Číslo ZBV:	49
Název a evidenční číslo Stavby:	Modernizace silnice II/358, Litomyšl - Česká Třebová - N24190086b
Název stavebního objektu / provozního souboru (SO/PS):	Vsakovací objekty
Číslo SO/PS / číslo Změny SO/PS:	SO 132/02

§222 - Změnový list pro změny dle odst. (5)

Popis Změny:

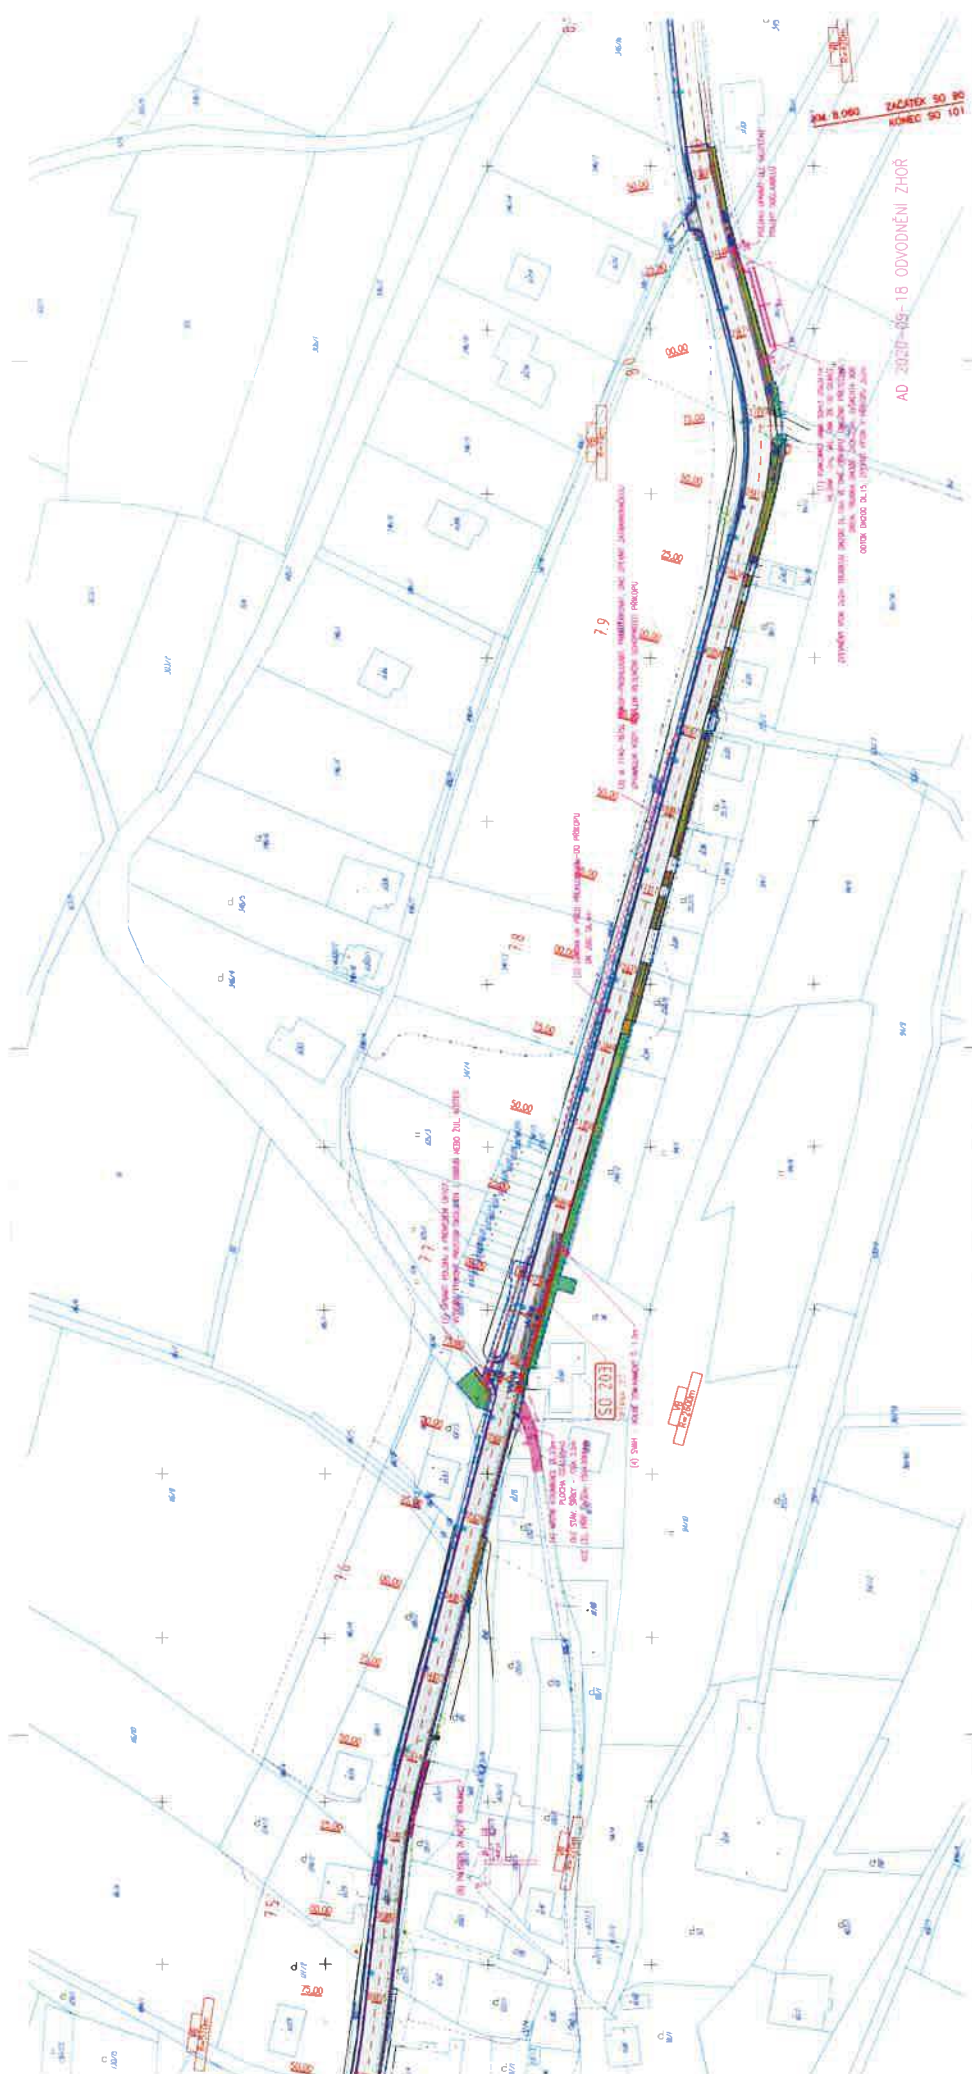
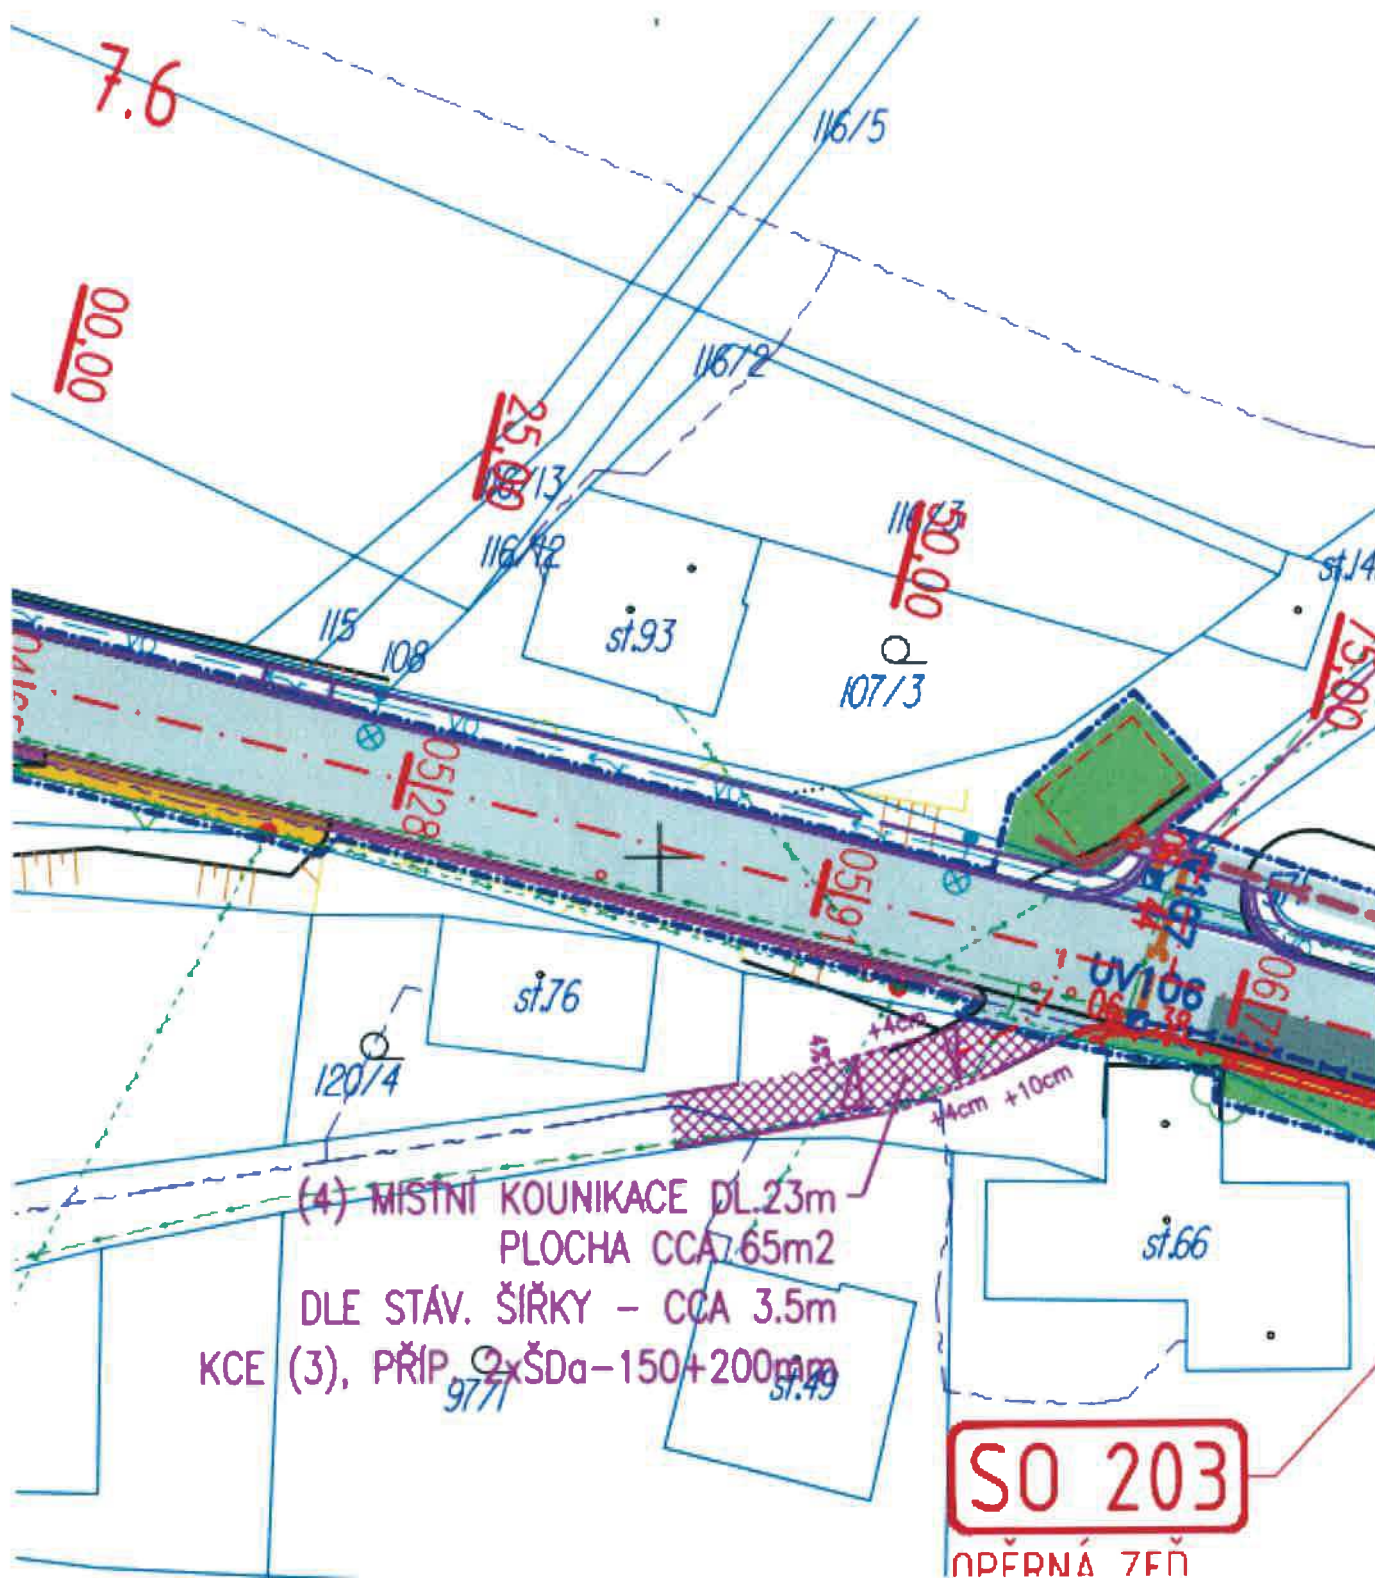
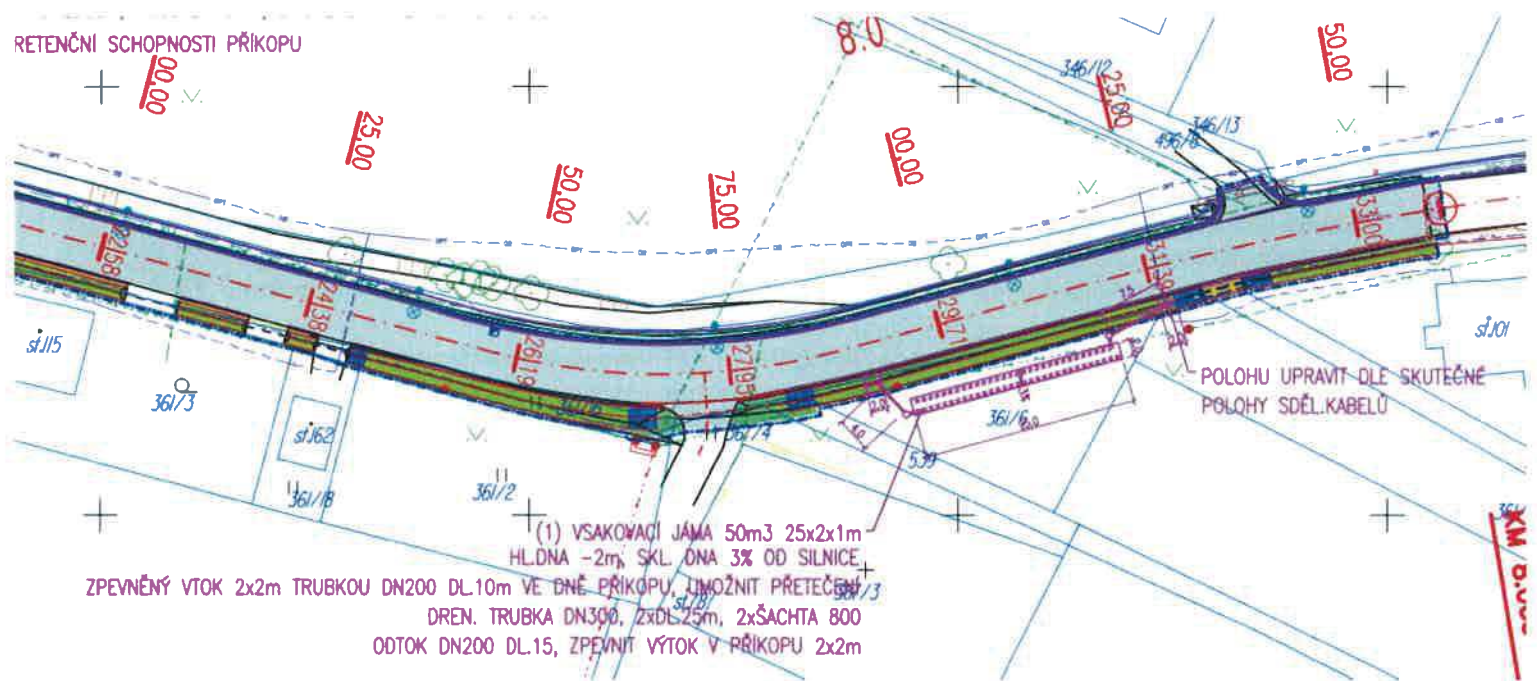
Autorský dozor zaslal dne 18.09.2020 změny zakreslené do situace, kde navíc uvažuje s proštěrkováním příkopu za chodníkem cca v km 7,740 – 7,875 a zpevněním jeho dnem zatravnovací dlažbou – s touto úpravou se neuvažuje.

Na základě výše uvedeného tímto vydávám pokyn k provedení Variace spočívající úpravách odvodnění v horní části obce Zhoř uvedených výše.

RETENČNÍ SCHOPNOSTI PŘÍKOPU

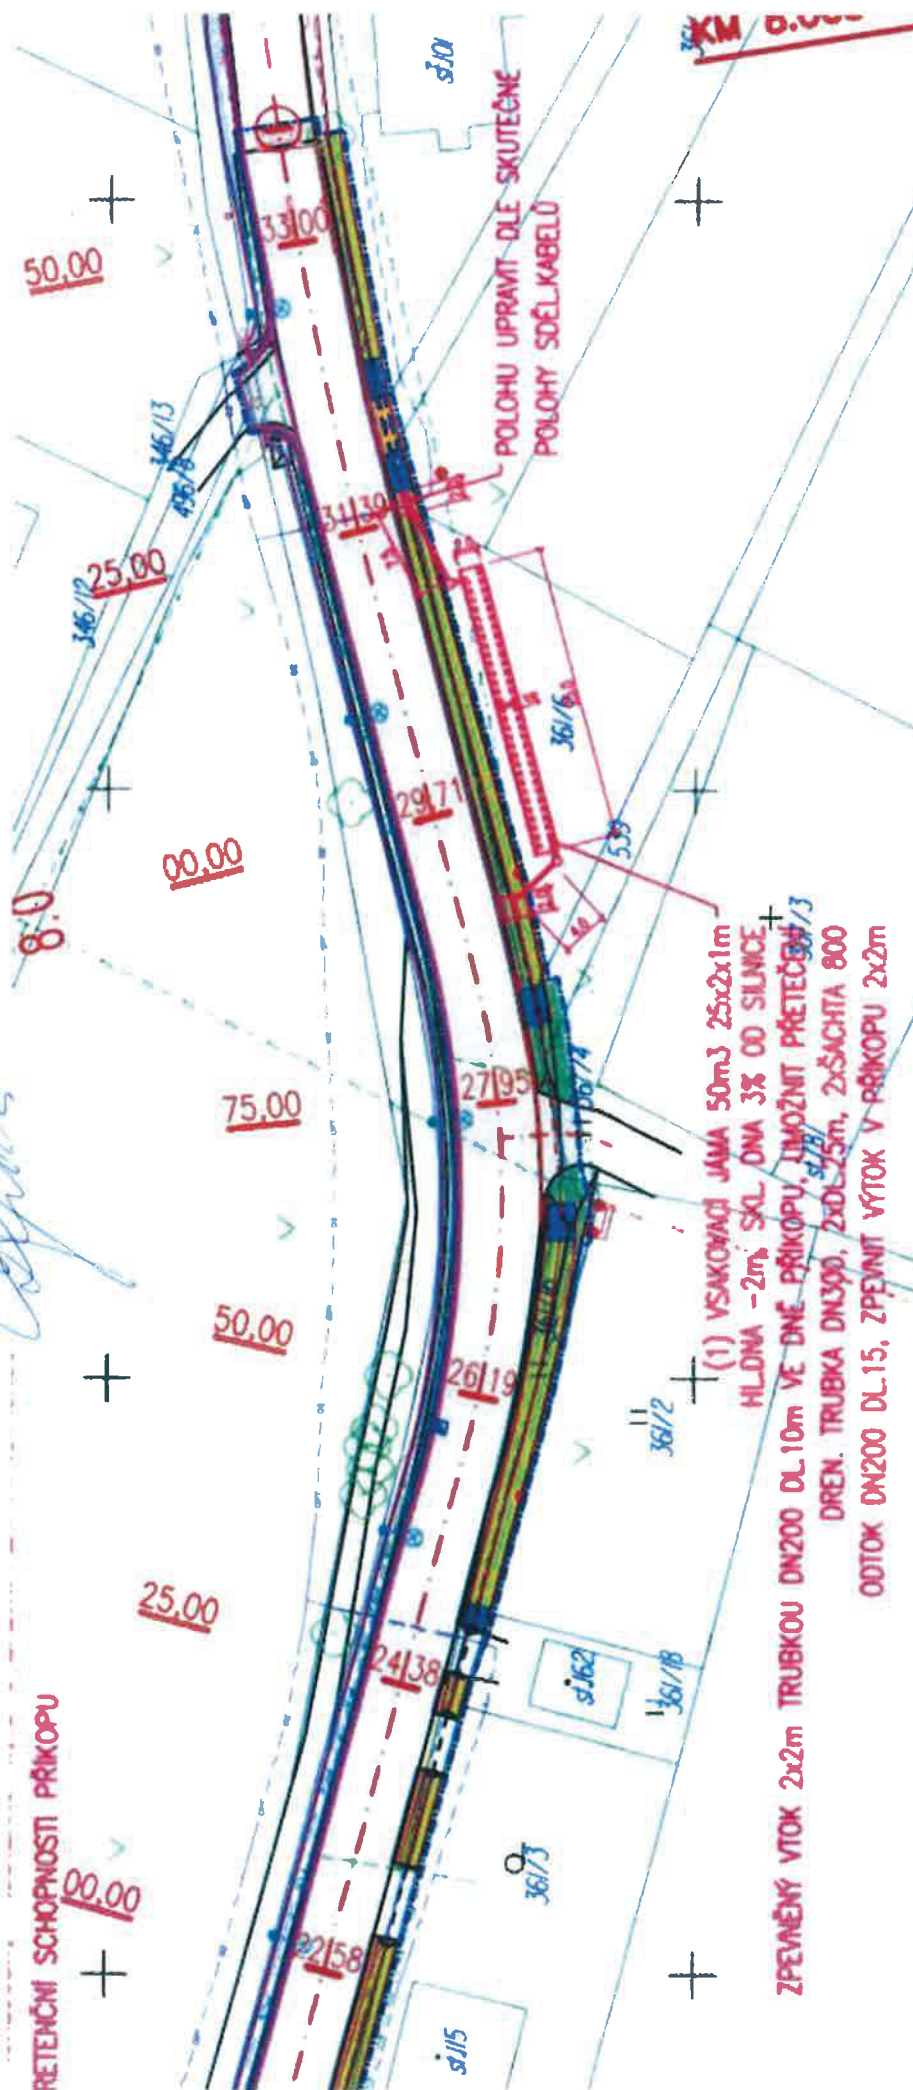
(1) VSAKOVACÍ JAMA 50m³ 25x2x1m
HILDNA - 2m³ SKL. DNA 3% OD SILNICE
ZPEVNĚNÝ VÝTOK 2x2m TRUBKOU DN200 DL.10m VE DNĚ PŘÍKOPU, UMOŽNIT PŘETĚČENÍ
DREN. TRUBKA DN300, 2x DL.25m, 2x ŠACHTA 800
ODTOK DN200 DL.15, ZPEVNĚNÍ VÝTOK V PŘÍKOPU 2x2m
